Tárgy: Sportpálya

E l ő t e r j e s z t é s

.... napirendi pont: Főépítész javaslata a futókörrel kapcsolatban beépítési vázlatra, telepítési
tervre {103/2018.(IV.26.)}

Kerespes, jelenlegi sporttelep fejlesztési helyszínrajza M=1:1000

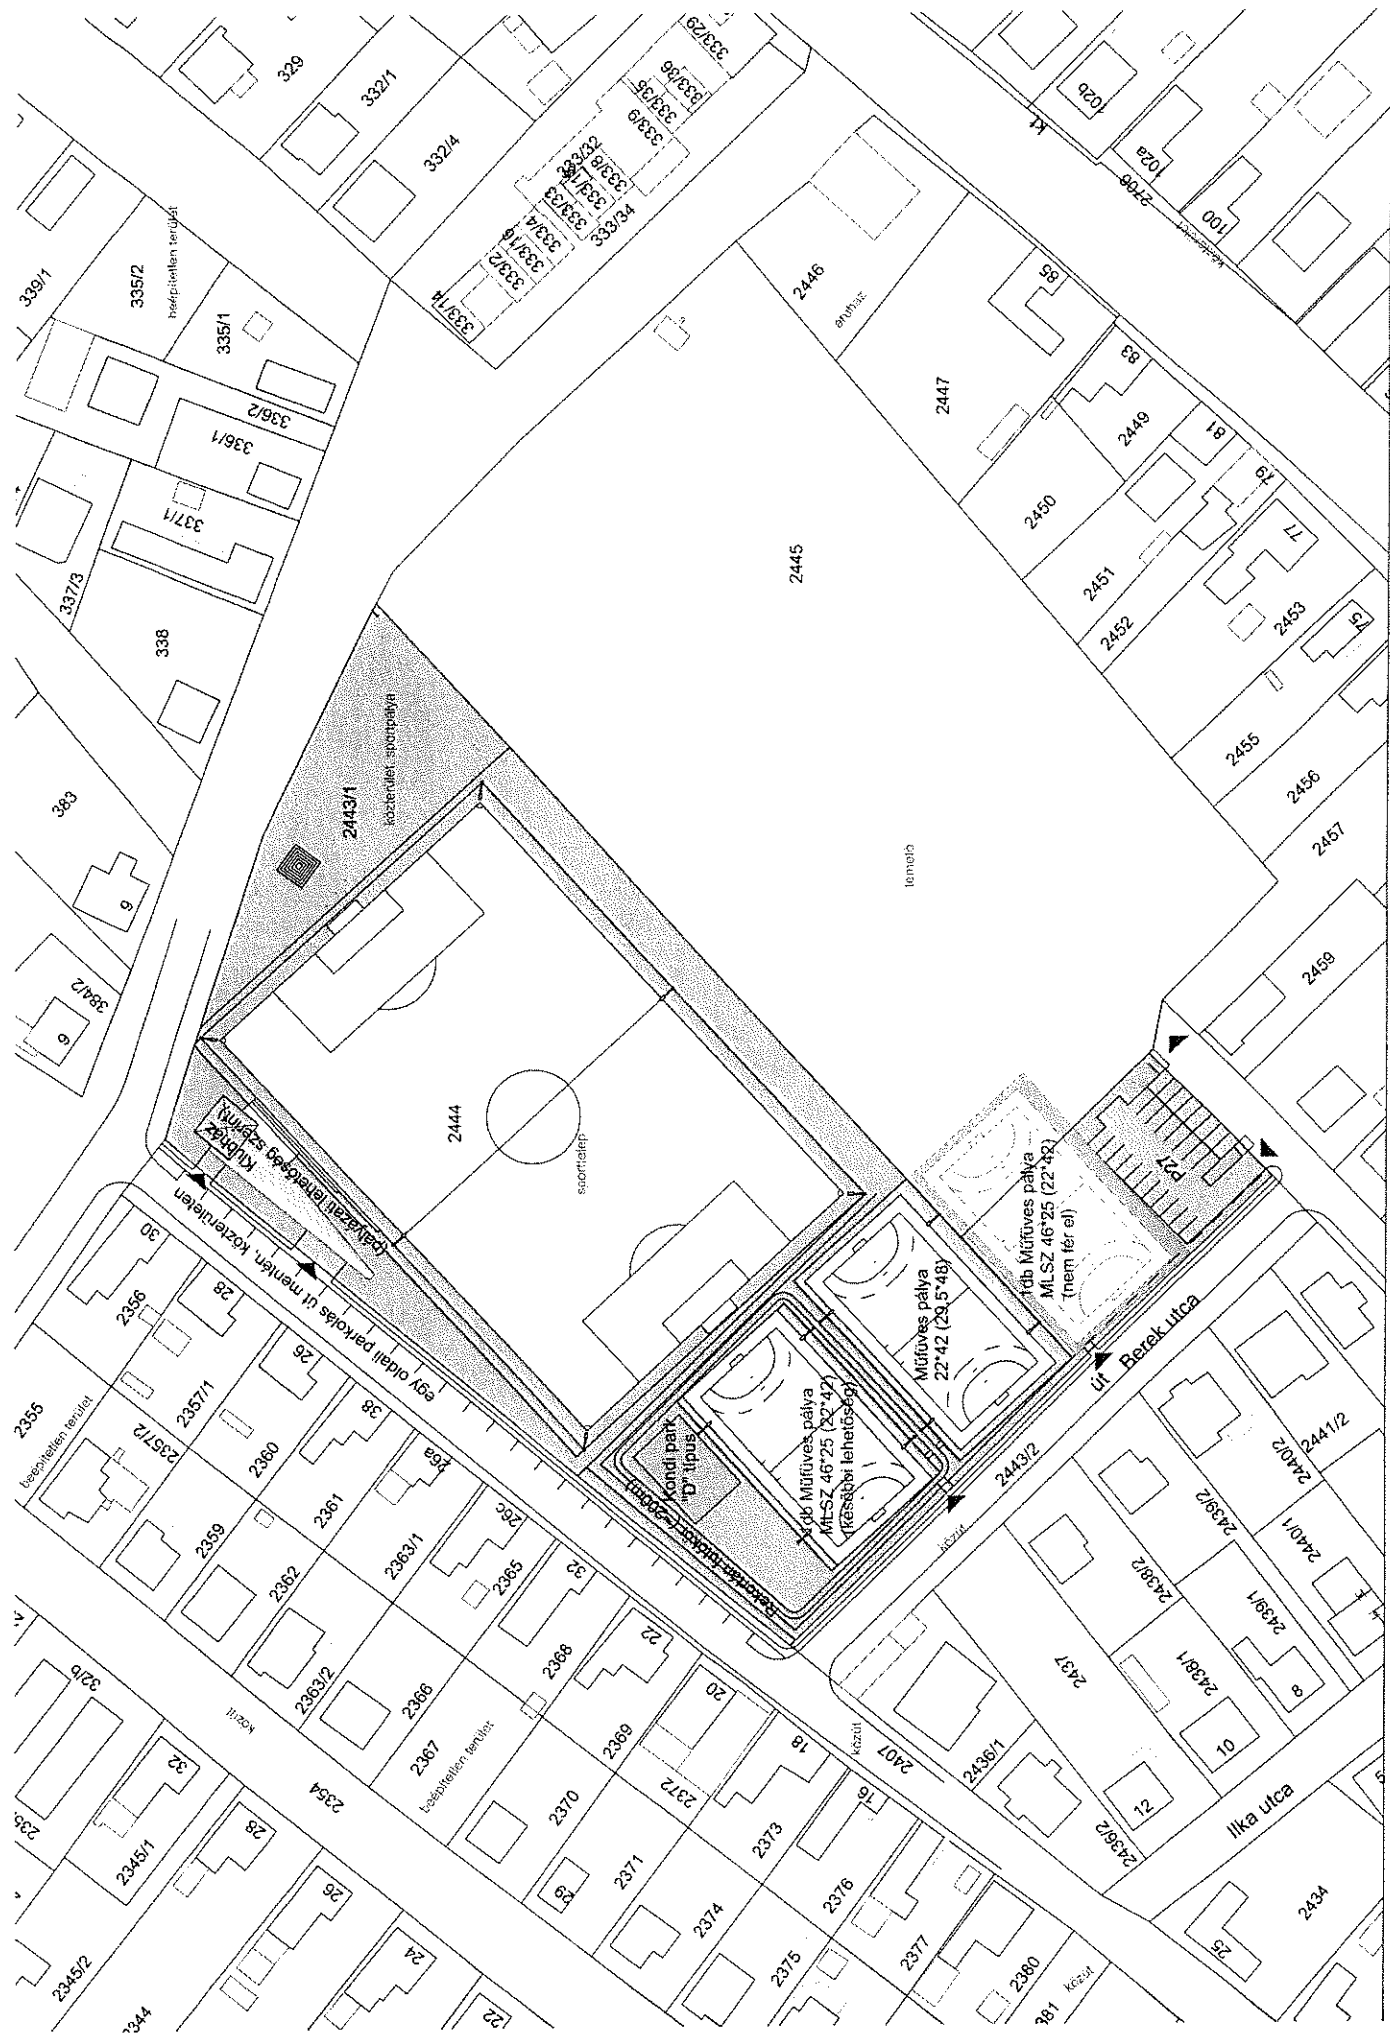
A 103/2018. (IV.26.) Kt. határozatban foglaltaknak eleget téve megvizsgáltam a
képviselőtestület módosító javaslatait a Sportkoncepcióban megfogalmazott
fejlesztések elhelyezésének lehetőségéről a 2444 és 2443/1 helyrajzi számú telkeken.
Helyszínrajzi javaslatomat mellékelem, melynek tanulságai a következők:

- a javasolt helyen az MLSZ előírásainak megfelelő, versenyzésre alkalmas
műfüves pálya nem fér el. Az adott területen csak 90 fokban elforgatva férne
el a pálya, de kiszolgáló területei nem férnek el, és a terület lejtése miatt
jelentős többletköltsége miatt mérnöki szempontból nem racionális.
Mindemellett a parkolófejlesztés potenciális helyét is elveszítenénk.
- A futókör mellé elnyert kondipark „D” típusa elhelyezhető a futókörön belül, és
várhatóan egy versenyzésre alkalmas műfüves pálya elhelyezését sem
gátolja.

Kerepes Város Önkormányzat Képviselő-testülete elfogadja a
Terdik Bálint főépítész által készített Módosított beépítési
vázlatot a 2444 és 2443/1 helyrajzi számú telkekre vonatkozóan,
mely szerint a későbbi műfüves pálya lehetősége és a már
elnyert „D” típusú kondipark egyaránt a futókör által bezárt
területen helyezkedjen el.
